Modulo per la presentazione delle osservazioni per i piani/programmi/progetti sottoposti a procedimenti di valutazione ambientale di competenza statale

ID: Codice procedura (ID_VIP/ID_MATTM):10844

Impianto per la produzione di energia elettrica da fonte eolica, costituito da 6 aerogeneratori della potenza complessiva di 37,2 MW, un sistema di accumulo da 25 MW e relative opere connesse in località "Rempillo" nel comune di Pitigliano (GR).

TESTO DELLE OSSERVAZIONI

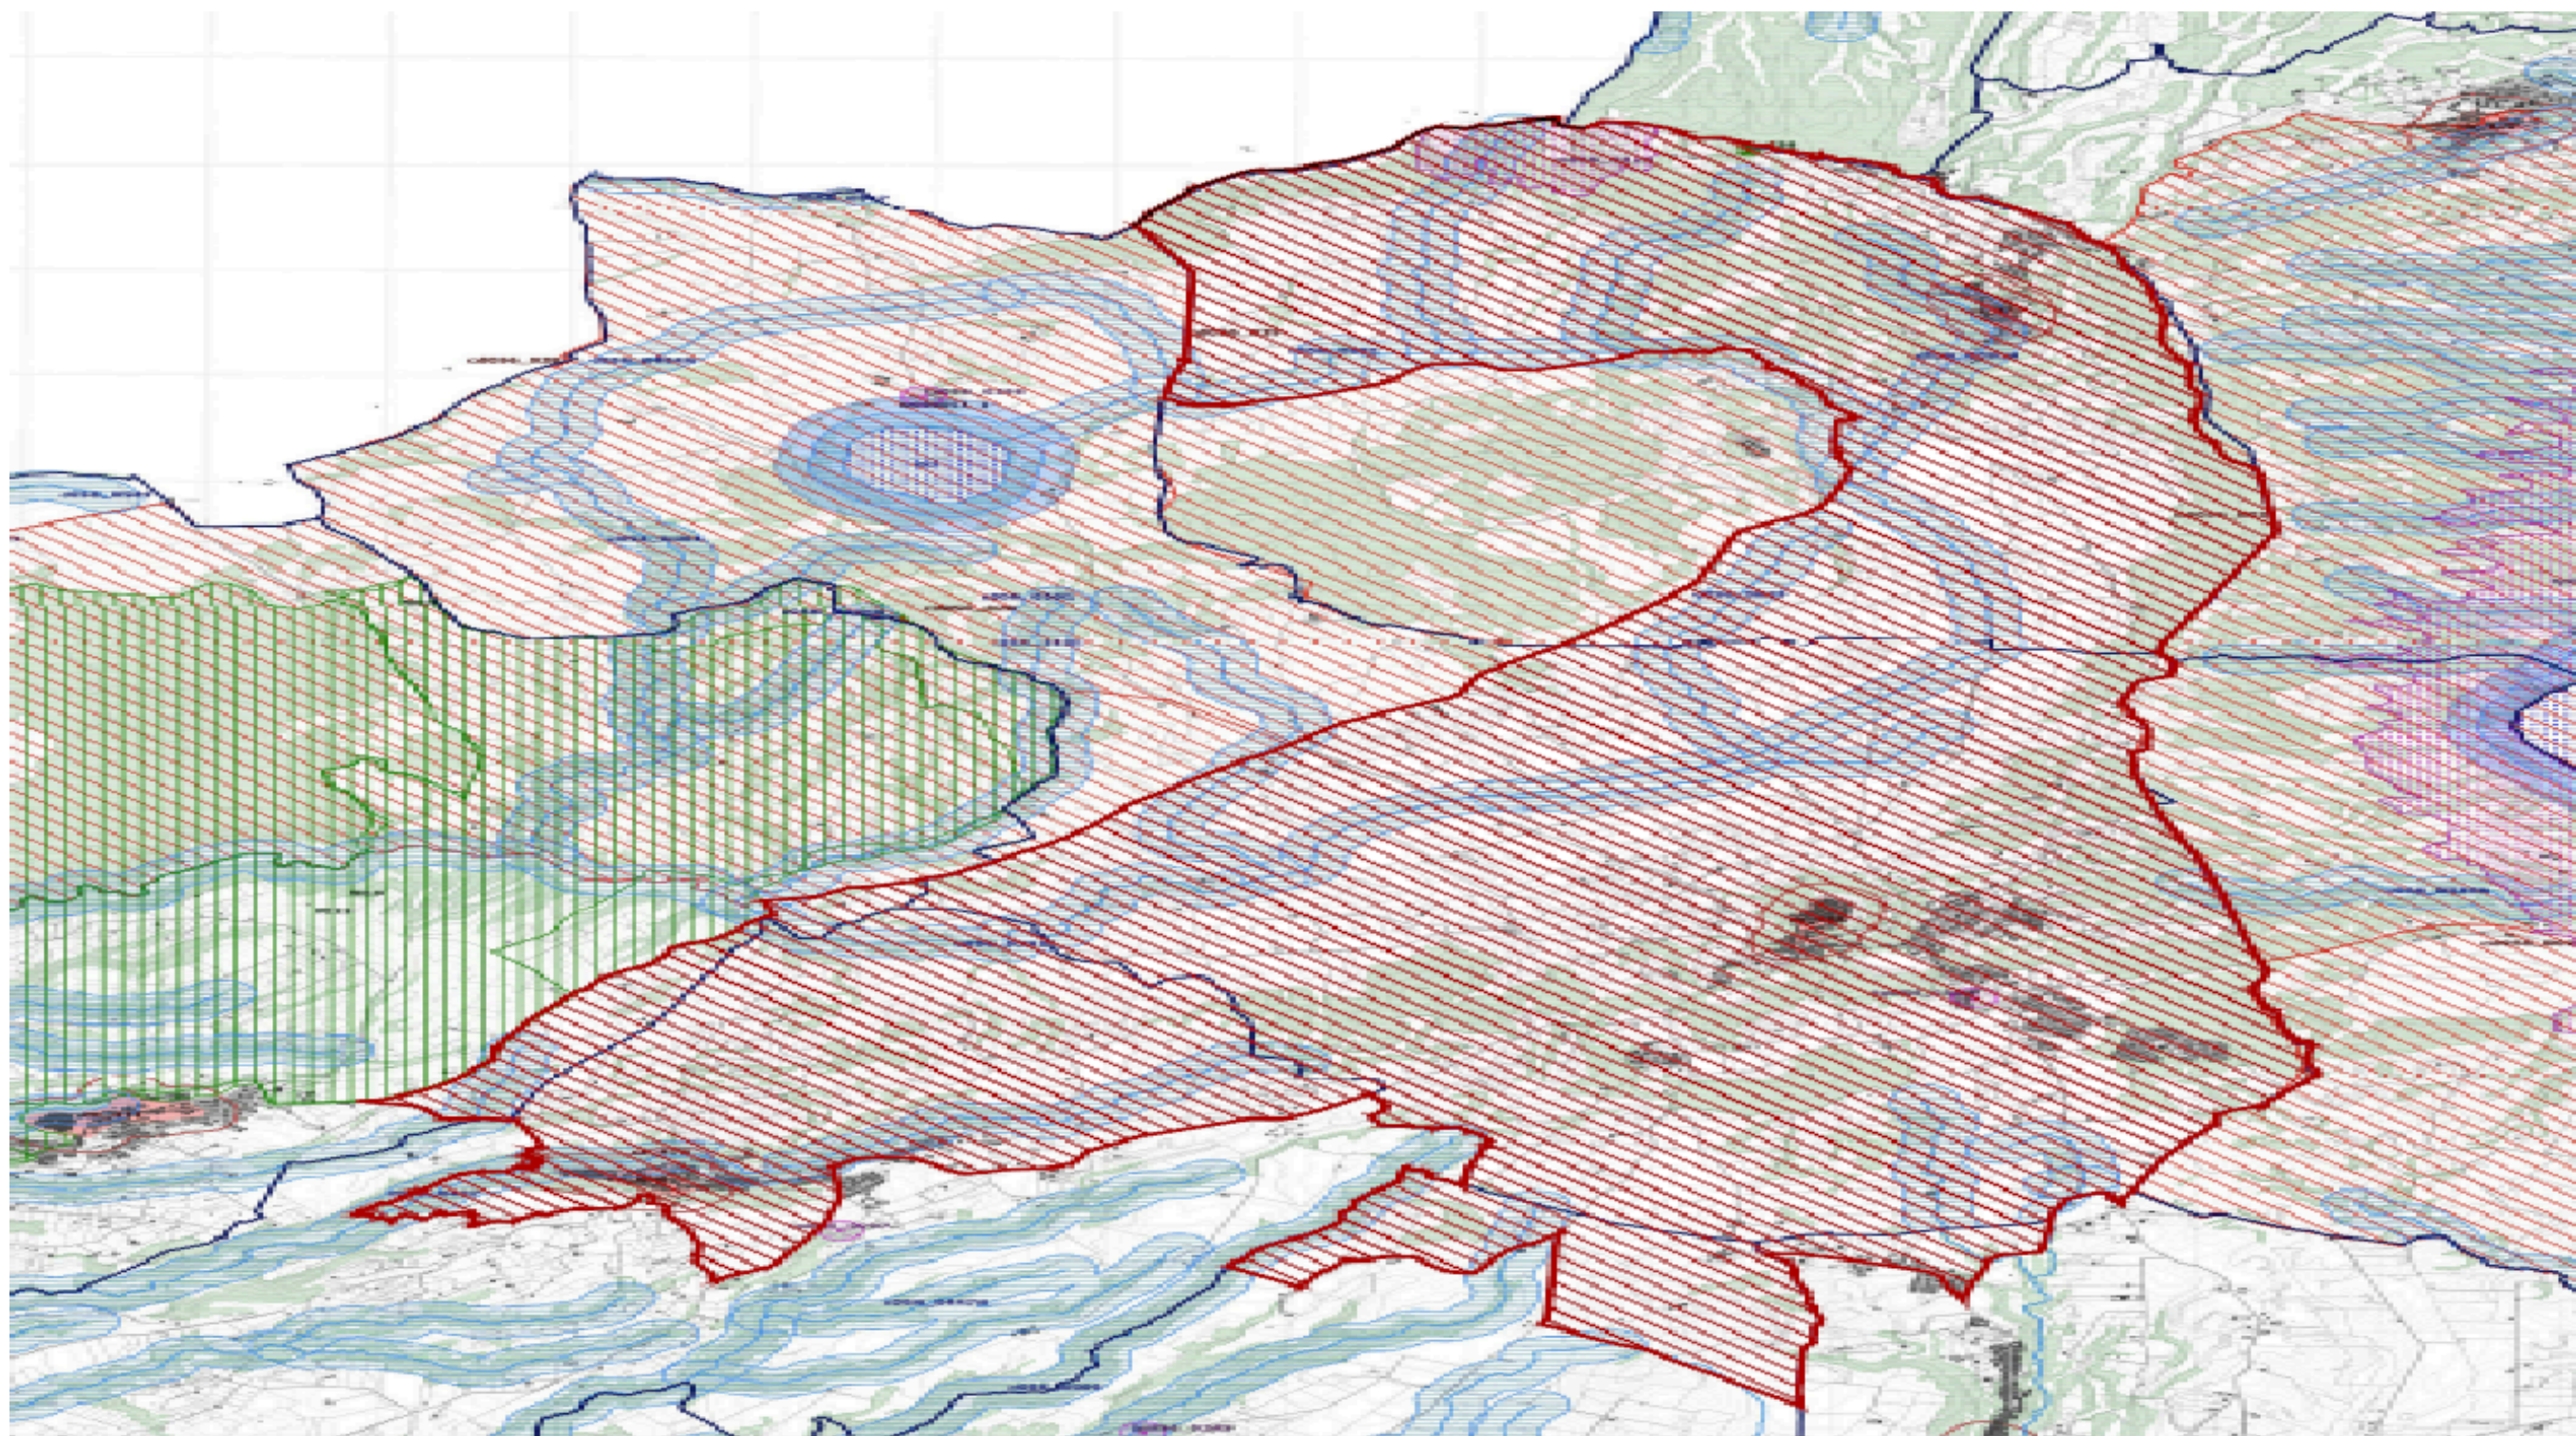
Bolsena attraverso la ZPS Caldera di Latera e la ZSC Lago di Mezzano che insieme sono compresi nel vincolo paesaggistico “ Conca Lago di Mezzano...” e verranno uniti dal nuovo vincolo paesaggistico “*Ambito paesaggistico, geologico e geomorfologico dell’orlo della caldera di Latera e delle sue pendici interessate dai centri eruttivi periferici*” (si veda a riguardo la proposta pubblicata sul sito del MIC in data 09/08/2023 e l’immagine n. 2 dell’ ALLEGATO) all’area di notevole interesse pubblico “ Conca del lago di Bolsena” (D.M. 24.10.1960). Praticamente una vasta zona che per interesse paesaggistico e naturalistico oltre che storico, archeologico e identitario rappresenta un unicum nel panorama nazionale.

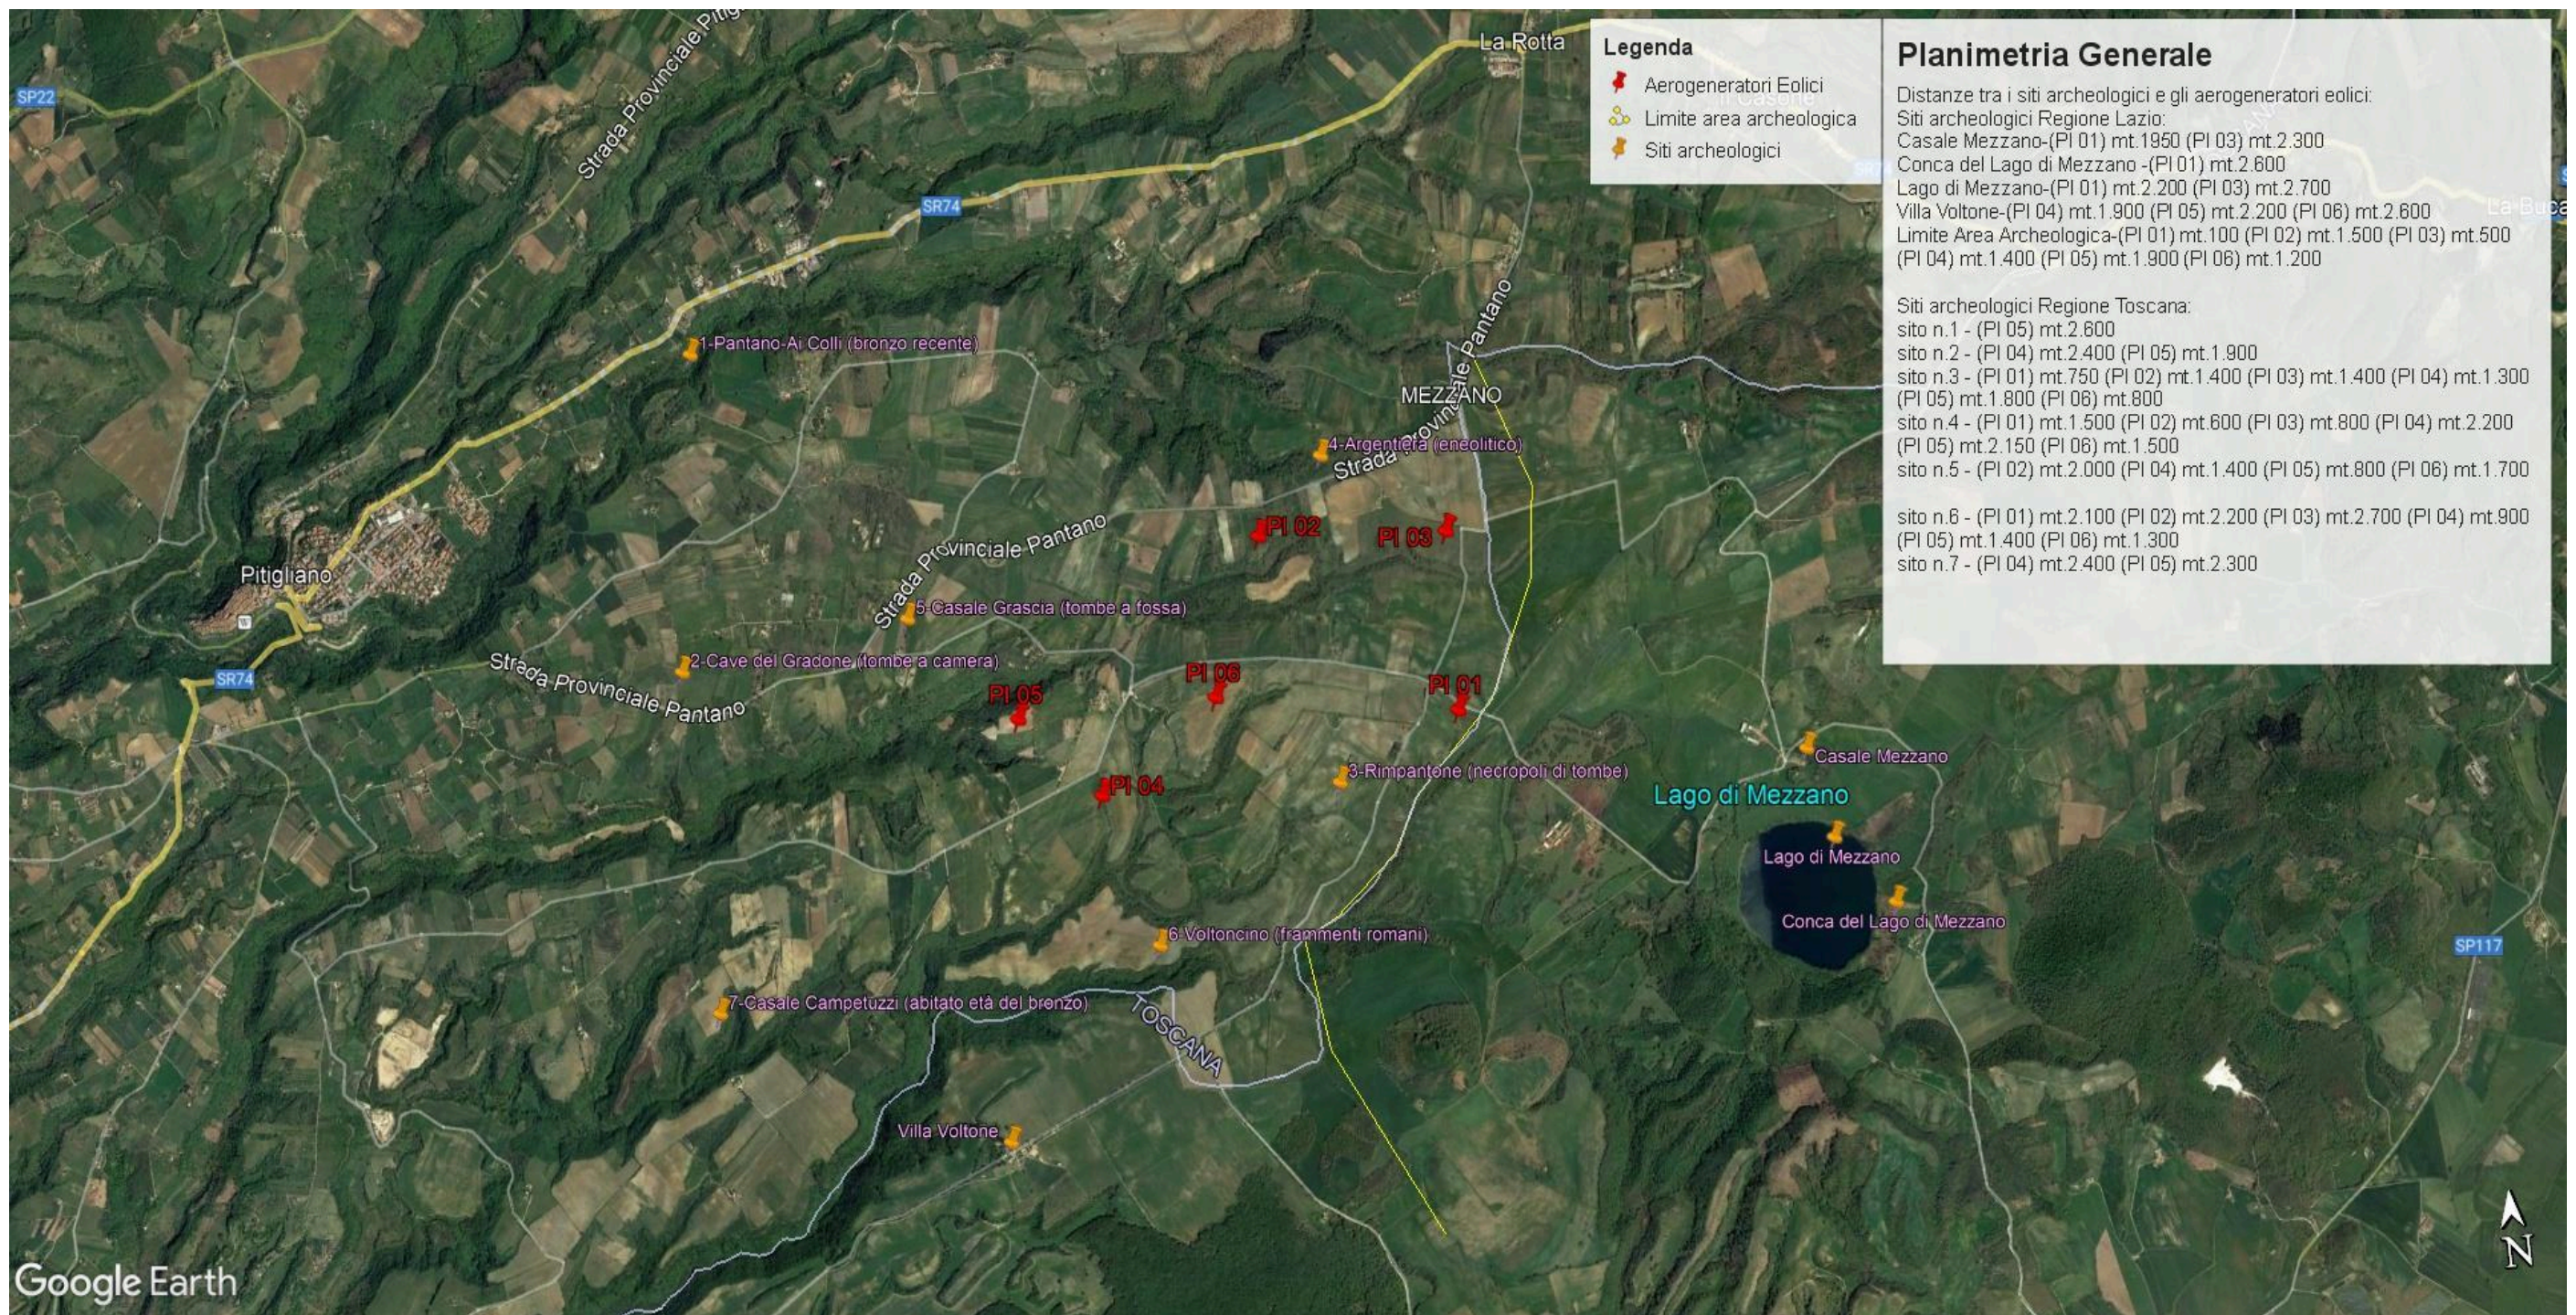
Inoltre, la zona in cui insisterebbe l’impianto eolico industriale Rempillo è compresa nelle fasce di rispetto di 3 km di diversi beni archeologici tutelati dalla parte II del Codice dei Beni Culturali (vedi Allegato, immagine n. 3). Inoltre le pale P04 e P05 ricadono all’interno di un’area archeologica che la Proponente vorrebbe cancellare per il semplice fatto che non è riportata nel documento regionale ma nel documento provinciale come meglio dettagliato nell’Osservazione n. 5. Alla luce di quanto documentato appare chiaro quindi che la collocazione dell’impianto non ha tenuto conto alcuno dei vincoli dell’area nella quale è stato progettato e l’inserimento dell’impianto eolico nel paesaggio e sul territorio non è corretto (Allegato IV delle Linee guida nazionali di cui al D.M dello Sviluppo economico del 10.09.2010).

- h) Le zone di interesse archeologico evidenziate nell'immagine n. 3 a cui si aggiungono anche l'importante abitato protostorico di Sorgenti della Nova e Ruderì del Castello altomedioevale che si trovano a circa 4 km dalle aree in cui è stato progettato l'impianto eolico industriale. Poco più lontano i resti del castello medioevale “Morroneccio”. Nell'area vasta le preziose necropoli eneolitiche (Poggi Alti) ed etrusche di Pitigliano, Sovana e Sorano.
